**ACCORD EUROPÉEN RELATIF AU  
TRANSPORT INTERNATIONAL DES  
MARCHANDISES DANGEREUSES PAR  
VOIES DE NAVIGATION INTÉRIEURES (ADN)  
(version 2009 du Règlement annexé)**

**Rectificatif**

ECE/TRANS/203/Corr.1

**Diagramme de décision pour la classification des matières dangereuses du point de vue de l'environnement (milieu aquatique)**

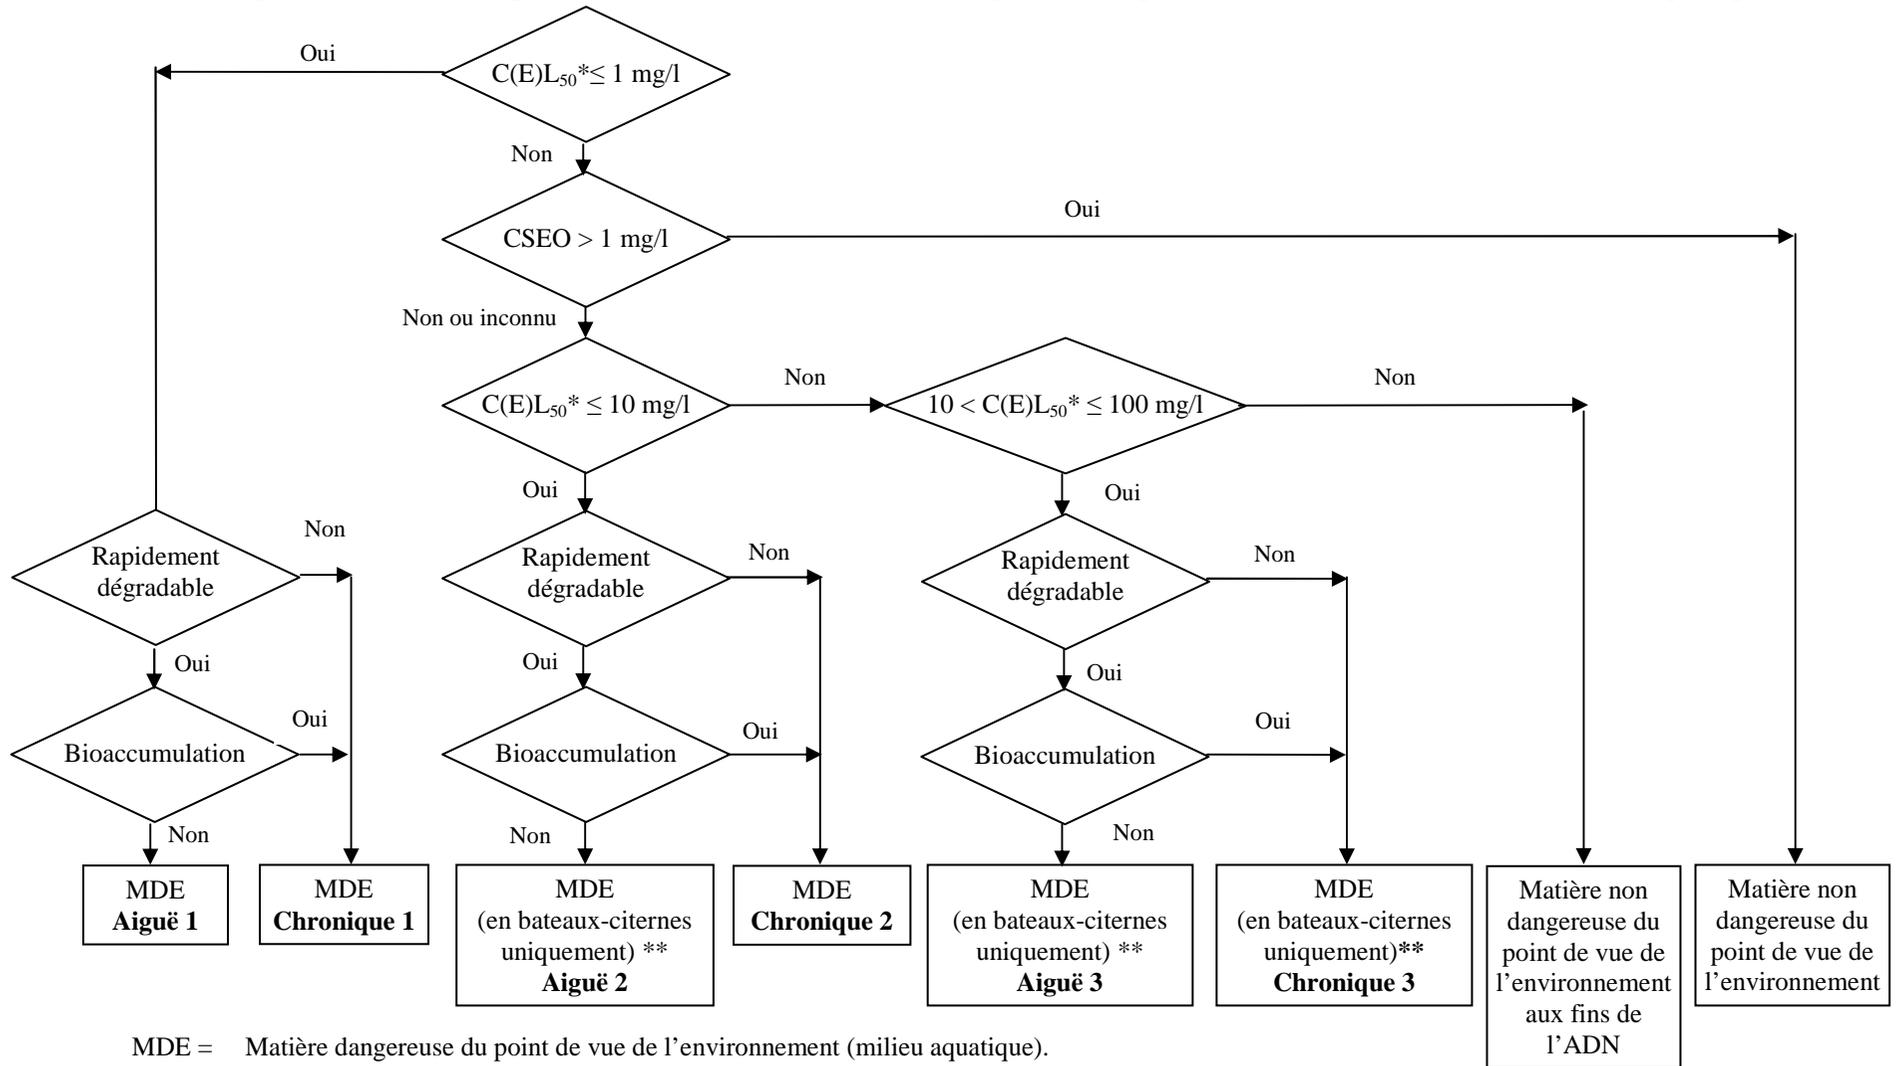
**2. 2.2.9.1.10.4 Diagramme de décision pour la classification des substances dangereuses pour l'environnement**

Au lieu de substances lire matières

Remplacer par le diagramme à la fin de ce rectificatif
